Европейская экономическая комиссия
Комитет по внутреннему транспорту
**Всемирный форум для согласования
правил в области транспортных средств**
Рабочая группа по пассивной безопасности
Пятьдесят седьмая сессия

Женева, 18–22 мая 2015 года

**Доклад Рабочей группы по пассивной безопасности
о работе ее пятьдесят седьмой сессии**
Содержание

Схема знаков официального утверждения

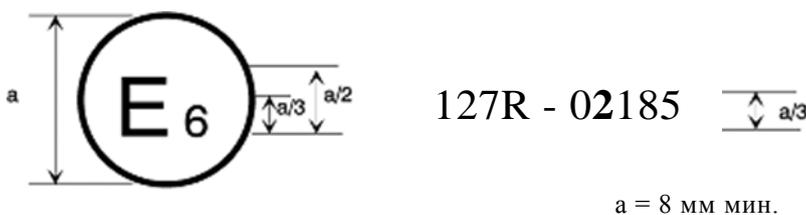
Приложение 2 изменить следующим образом:

Приведенный выше знак официального утверждения, проставленный на транспортном средстве, указывает, что данный тип транспортного средства был официально утвержден в отношении его характеристик, влияющих на безопасность пешеходов, в Бельгии (E 6) на основании поправок серии 02 к Правилам № 127».

Рис.3
Измерение V_1'

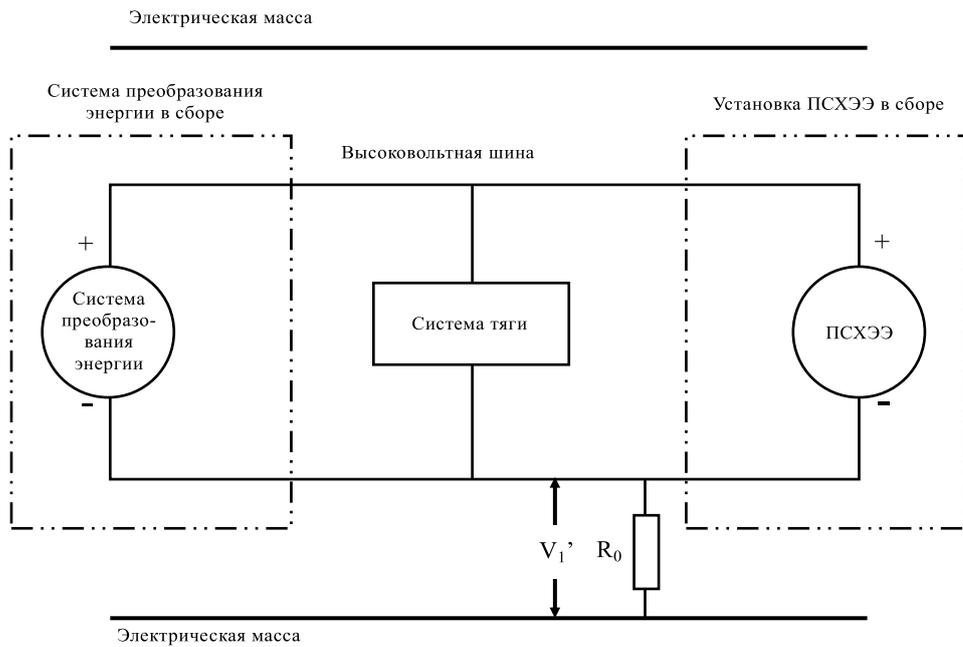
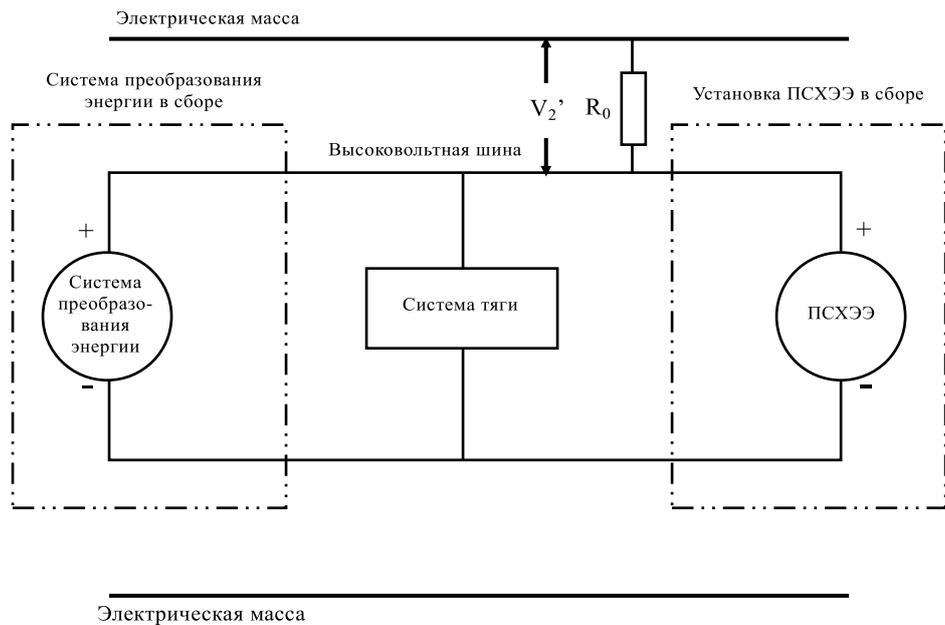
Пункт 5 изменить следующим образом:

"5. Сопротивление изоляции

Схема знаков официального утверждения

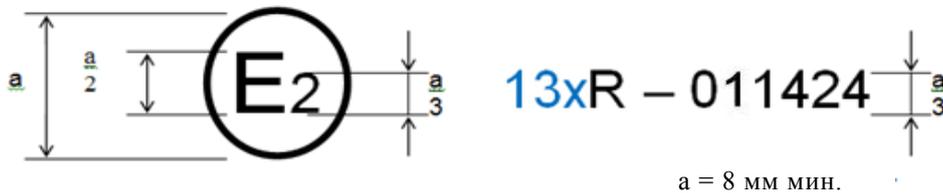
Приложение 2 изменить следующим образом:

Приведенный выше знак официального утверждения, проставленный на транспортном средстве, указывает, что данный тип транспортного средства был официально утвержден во Франции (E2) в отношении защиты водителей и пассажиров в случае лобового столкновения на основании Правил № [13X] под номером официального утверждения **011424**. Номер официального утверждения указывает, что официальное утверждение было предоставлено в соответствии с предписаниями Правил № [13X] с внесенными в них поправками серии **01**.
